島根原子力発電所 2号炉審査資料	
資料番号	EP-040改05(説1)
提出年月日	令和 2年 4月28日

島根原子力発電所 2号炉

原子炉制御室等

(コメント回答)

図20-1 ベント実施に係る対応の流れ

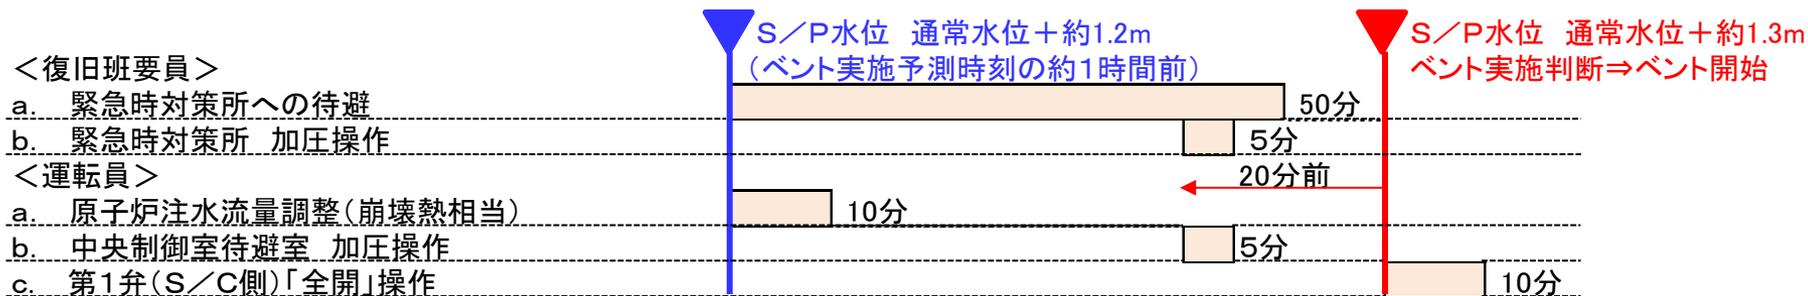
原子炉制御室待避室の加圧操作について、待避室加圧判断とベント実施判断との関係性を明確化すること。あわせて、ベント開始5分前に待避室を加圧指示することについても、事故状況を踏まえた上で、原子炉制御室待避室の加圧時間、移動時間等を踏まえて手順の成立性を説明すること。

- ベント実施判断基準であるサプレッション・プール水位が通常水位+約1.3mに到達するまでに待避室加圧操作が完了した状態とするため、待避室加圧の開始判断をベント実施予測時刻の約20分前に変更する。
- 待避室加圧に係る準備操作としてのボンベ保管場所における弁の開操作は、炉心損傷判断の段階で着手・完了しており、加圧を開始する際に必要な操作としては、①中央制御室内の移動、②空気供給出口止め弁の開操作、③空気ポンペ流量調節弁の開操作があり、合計約2分程度で実施可能であるが、想定時間には余裕をみた5分間を想定する。この場合においても、ベント実施予測時刻の約15分前には、待避室の加圧操作を完了可能である。
- なお、加圧開始から待避室内の必要正圧に到達するまでにかかる時間は数秒である。
- 待避室加圧実施を20分前とした場合でもボンベ容量には十分な余裕を持っており、また必要本数に変更はない。
- サプレッション・プール水位のトレンドを監視することにより、通常水位+約1.3mの到達時刻を予測する。
- また、待避室に合わせ、緊急時対策所におけるボンベ加圧開始もベント実施予測時刻の約20分前に変更する。

図21-1 中央制御室内の空間線量率の推移

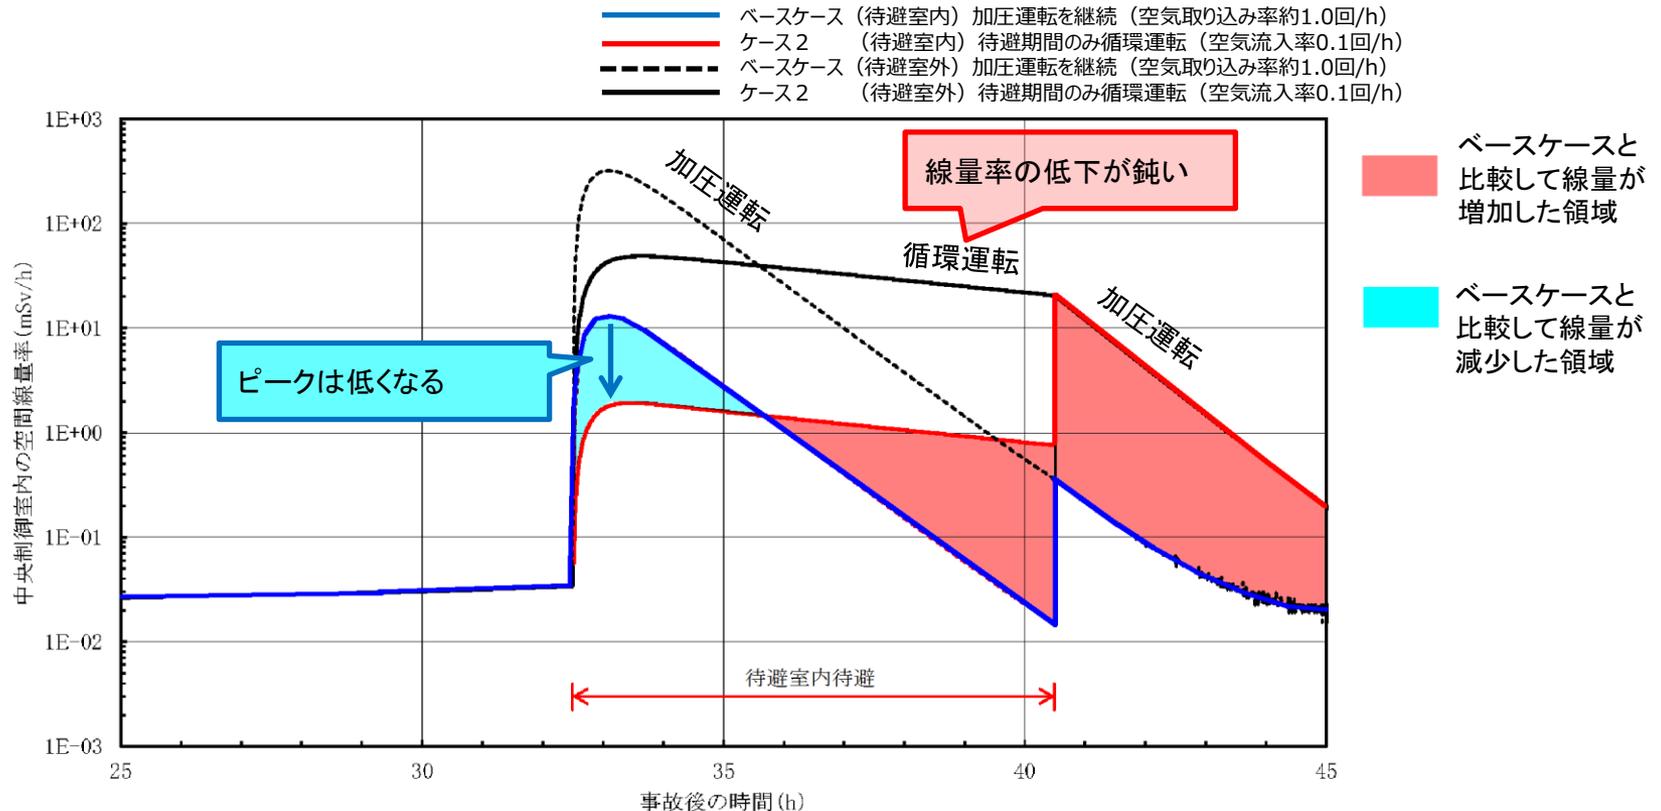
プルーム通過時の中央制御室換気空調系の運転モードについて、運転員の被ばく低減の観点からも、外気取入による加圧運転モードを継続することが再循環運転モードよりも適しているのか、考え方を整理して説明すること。

- 中央制御室待避室に待避している期間に循環運転を行った場合 (ケース2 ※) における待避室内外の空間線量率は図21-1のとおり、希ガス等の取り込みが少なくなることで、線量率のピークは低くなるものの、取り込んだ希ガス等の排出が早急に行われないことにより、中央制御室内の線量率が高止まりし、特に待避終了後の線量率の増加により、結果として取り込みの低減分を換気不足による増加分が上回る結果となった。

※空気流入率試験結果(0.082回/h)より、循環運転中の空気流入率0.1回/hを仮定。
